Raffineria di Livorno

Bioraffineria Livorno

[ID_VIP: 9362] Studio di Impatto Ambientale
Risposta alle Richieste di Integrazioni

Identificatore: Int_MASE_BioRaLi

Figura 1-1: ubicazione delle vasche previste (in giallo) nell'area Ecofining

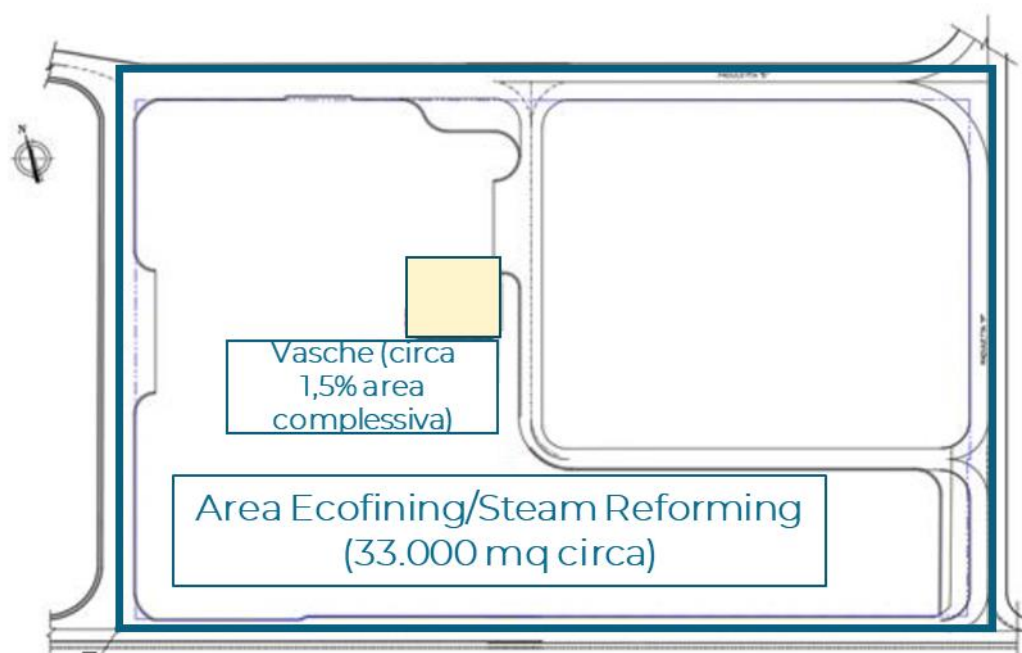
1.1.2 – Si chiede di indicare, descrivere e fornire relative tavole cartografiche di dettaglio per le profondità degli scavi previsti e le modalità di gestione del materiale scavato.

- Per l'area PTU – UCO/RUCO è prevista attività di scavo e riporto per le aree adibite al posizionamento dell'impianto e delle utilities, fino ad una profondità media di 1,65 m. L'area di scavo per la posa delle fondazioni dell'impianto è pari a circa 6.200 m². Inoltre è prevista la realizzazione di vasche che comporteranno scavi di profondità media pari a 4 m circa per una superficie di scavo di circa 1.200 m². Si riporta in Figura 1-2 la cartografia relativa all'ubicazione degli scavi delle vasche.

Figura 2-1 : Viabilità esterna alla Raffineria (linea blu tratteggiata) e accessi (cerchi rossi).

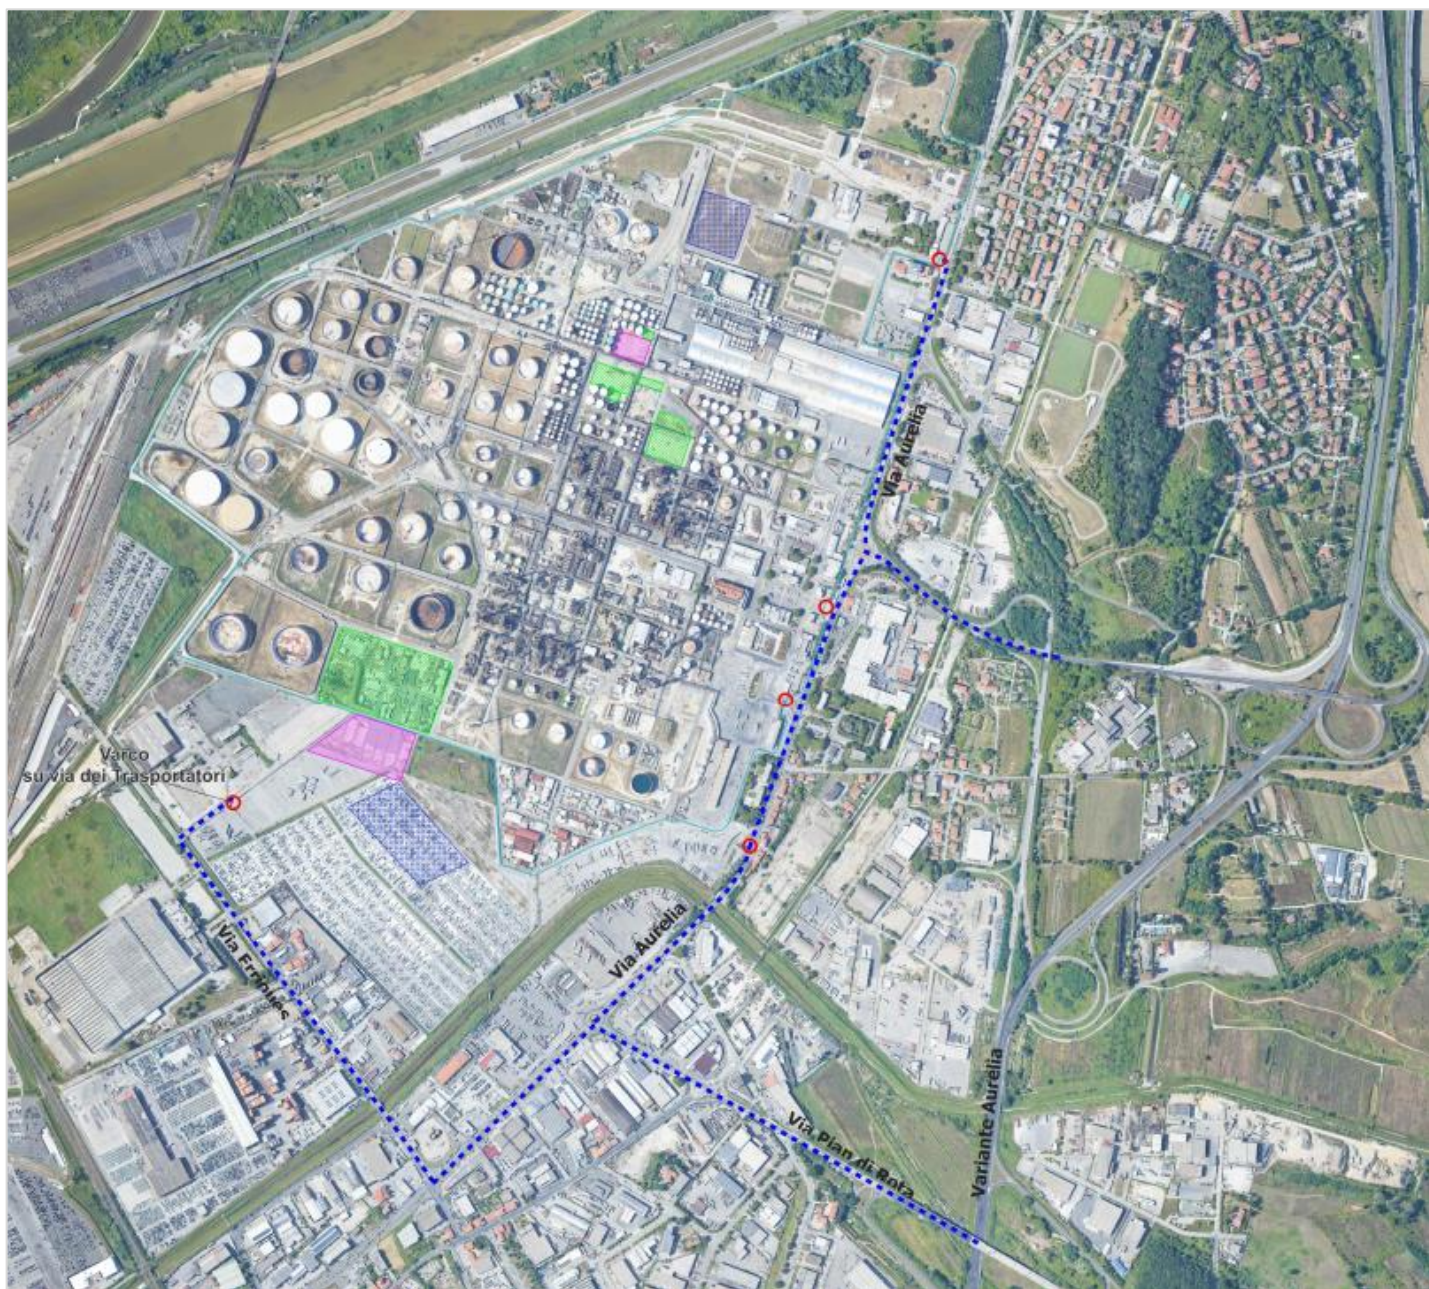
2.4 In merito ai siti di destinazione finale individuati fornire una planimetria con l'indicazione delle strade interessate dal flusso di traffico delle materie da approvvigionarsi e da conferire all'esterno in regime di rifiuto o in regime di sottoprodotto.

Più in dettaglio, come visibile dalla Figura 2-1, l'accesso alla Raffineria avverrà attraverso i varchi esistenti per le fasi di esercizio.

Il Proponente dichiara che per le fasi di cantiere si aggiungerà un nuovo varco lato sud lungo via dei Trasportatori (via Enriques) e verrà riutilizzato il varco posto a nord del sito al fine di minimizzare il transito dei mezzi su via Aurelia. Grazie a questi accessi, sarà minimizzato il transito lungo via Aurelia coinvolgendola solo nel tratto compreso fra il varco di Raffineria al civico n. 33 e l'incrocio con via Enriques. Le altre strade percorse saranno:

- Via Enriques fino a via dei Trasportatori;
- Via dei Trasportatori fino al nuovo varco nella recinzione di Raffineria;
- Via Pian di Rota;
- Ramo di collegamento dalla rotatoria su via Aurelia e S.G.C. FI.PI.LI./variante Aurelia.

Figura 4-3: Emissioni odorogene – confronto con il valore di bianco

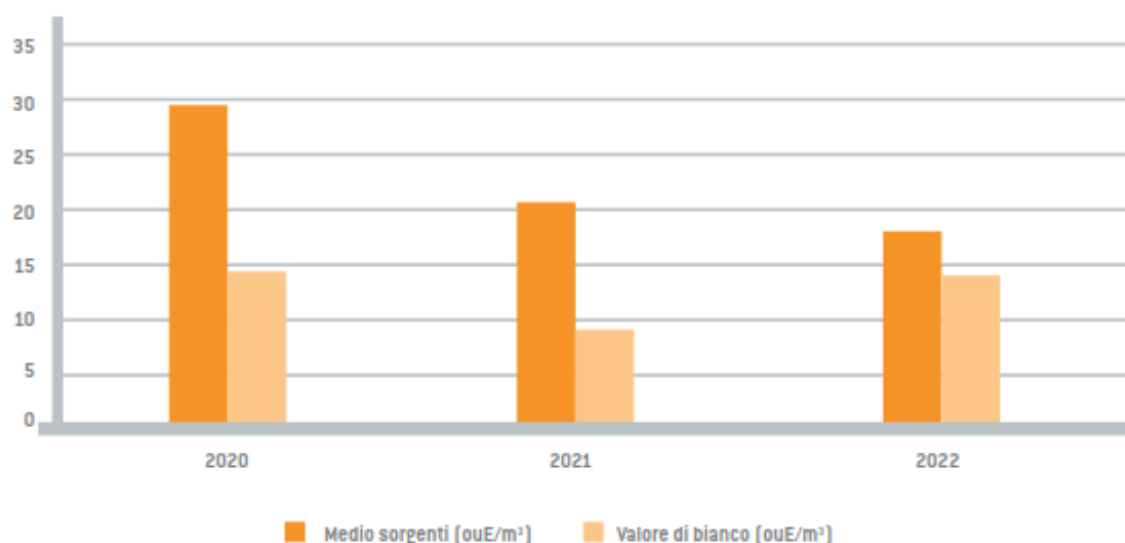
4.3 – Si richiede inoltre di presentare una relazione specialistica specifica per questo progetto contenente il possibile impatto sulla componente odorigena e il piano di monitoraggio specifico con le azioni di mitigazione previste.

Non essendo presenti limiti di riferimento nazionali, la valutazione delle misure è eseguibile solo per confronto con le linee guida tecniche disponibili. Il campionamento e la valutazione delle emissioni odorogene sono eseguiti nei mesi estivi, conformemente alle suddette linee guida.

La variabilità riscontrata nel “valore di misura di bianco” e, in alcuni casi, la sua sovrapposibilità ai valori odorigeni riscontrati nelle aree operative della Bioraffineria indicano l’opportunità di affinare ulteriormente il monitoraggio, con ricorso a controlli incrociati per identificare il reale impatto odorigeno sulle zone limitrofe al sito derivante dalle attività produttive della Bioraffineria. Le interrelazioni, da confermare nelle prossime campagne annuali di misura, potranno essere associate a variazioni indotte nel clima odorigeno da particolari assetti di marcia degli impianti o da movimentazioni di prodotti, associandone gli effetti alle condizioni meteorologiche in atto (ventilazione, umidità, temperatura, pressione).
